Rapport de l'Inspection des installations classées

Visite d'inspection du 04/10/2023

VALOR'CAUX

Cette inspection a été réalisée dans le cadre de la réception de l'alvéole 8 du casier 4 de l'installation de stockage de déchets non dangereux exploitée par VALOR'CAUX.

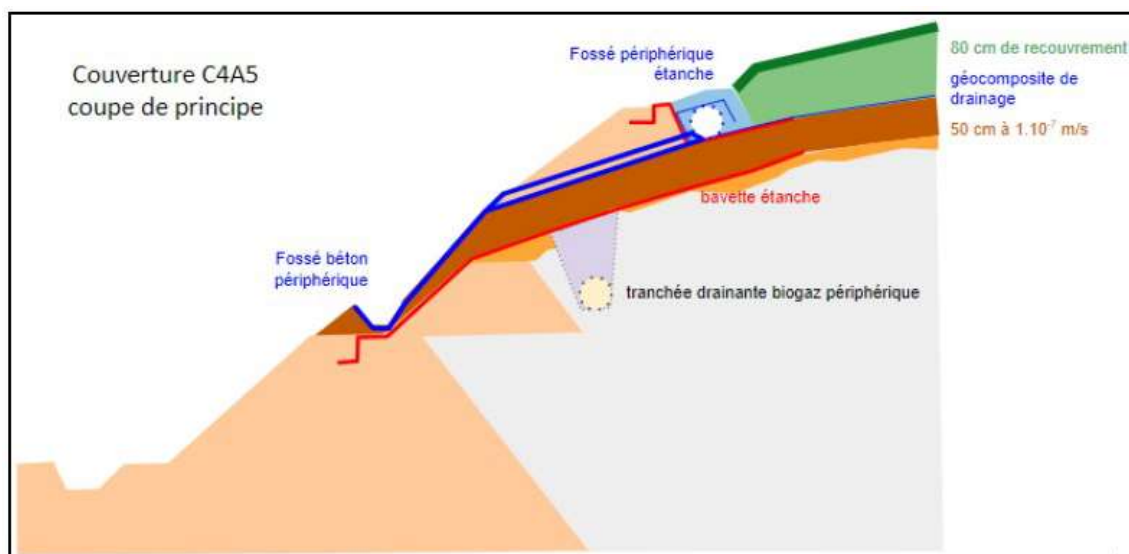
1/ le bas de la couverture au Nord de l'alvéole 4 : l'exploitant a indiqué que cette partie de l'alvéole était constituée avec des réhausses d'environ 2 m d'épaisseur d'argile d'étanchéité à environ 1.10^{-7} m/s, selon le principe de la partie à gauche du schéma suivant :

L'exploitant a précisé que seul le dôme de déchets dispose d'un géosynthétique de drainage, puis d'une couche de 80 cm de terre végétale. La partie entre le haut de la dernière réhausse et le fossé périphérique ne dispose ni de géosynthétique de drainage, ni de grille accroche terre, et elle ne dispose que d'une faible couche de terre végétale. Selon l'exploitant, compte-tenu de la pente très importante sur cette portion de la couverture (de l'ordre de 1H/3V), les eaux météoriques ruisselleraient sur la couche étanche vers le fossé périphérique. Par ailleurs, l'exploitant indique qu'il ne serait pas techniquement possible d'ajouter une grille accroche terre et 80 cm de terre végétale, au risque de perdre la stabilité de la couverture, et de favoriser des glissements de la couverture.

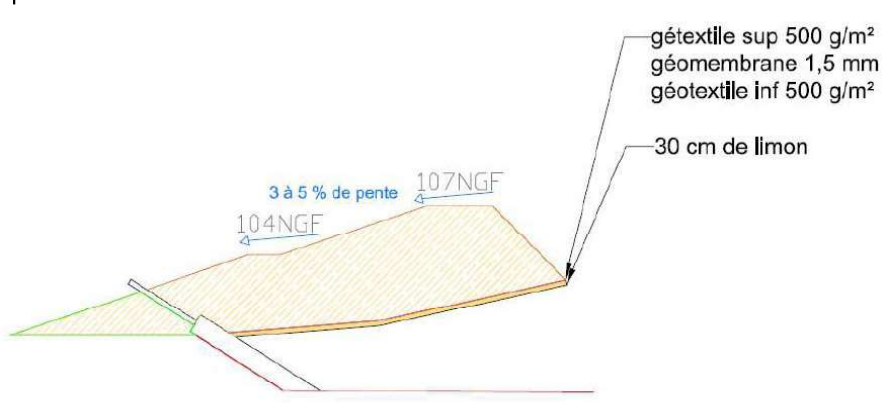
2/ le bas de la couverture au sud de l'alvéole 5 : l'inspection a constaté d'après le schéma suivant, et suite à des échanges avec l'exploitant, que les déchets à l'extrême Sud de l'alvéole 5 ne sont pas recouverts par 50 cm de couche d'étanchéité (à 1.10^{-7} m/s), qu'il n'y a du géocomposite de drainage que jusqu'au fossé périphérique étanche, et qu'il n'y a que partiellement une épaisseur d'environ 80 cm de terre de revêtement :

<p>L'exploitant a indiqué à l'inspection que la bavette étanche, constituée d'une géomembrane d'étanchéité à 1.10^{-12} m/s, permet d'assurer une équivalence à la couche étanche de 50 cm à 1.10^{-7} m/s. Cette équivalence entre les 50 cm de matériaux à 1.10^{-7} m/s et une géomembrane est laissée possible par le guide de recommandations pour la conception des couvertures d'installations de stockage de déchets du BRGM de mars 2020.</p> <p>Selon l'exploitant, la géogrille d'accrochage installée au-dessus de la bavette étanche permettrait le drainage des eaux pluviales. Enfin, l'exploitant indique que compte-tenu de la pente sur cette partie de la couverture, il serait techniquement impossible de mettre 80 cm de terre végétale, au risque de générer des glissements de terrains lors des intempéries par la suite.</p> <p>Demande n° 3 : le fait de ne pas disposer en couverture de casier dans le bas de la couverture au Nord de l'alvéole 4 et dans le bas de la couverture au sud de l'alvéole 5 (de bas en haut) de :</p> <ul style="list-style-type: none"> • 0,50 mètre de couche de matériaux inertes d'une perméabilité inférieure à 1.10^{-7} m/s ; • d'une couche de drainage de 0,50 mètre ou d'un géosynthétique de drainage ; • d'une couche de terre de revêtement d'une épaisseur suffisante (80 cm compte-tenu de la date de commencement des travaux de couverture, antérieure à l'arrêté préfectoral du 8 octobre 2021) ; <p>constitue un écart réglementaire à l'article 8.7.11.1 de l'arrêté préfectoral du 08/10/2021 modifié. L'inspection propose donc à monsieur le Préfet de la Seine-Maritime de mettre en demeure l'exploitant de justifier, <u>sous 2 mois</u>, les choix techniques qui ont été faits, notamment par l'intermédiaire de notes d'équivalence.</p> <p>En l'absence de justification recevable, l'exploitant reprendra la couverture mise en œuvre afin de respecter les dispositions réglementaires précitées. Le plan d'actions permettant cette mise en conformité sera adressé à l'inspection <u>dans un délai de 2 mois</u>.</p>
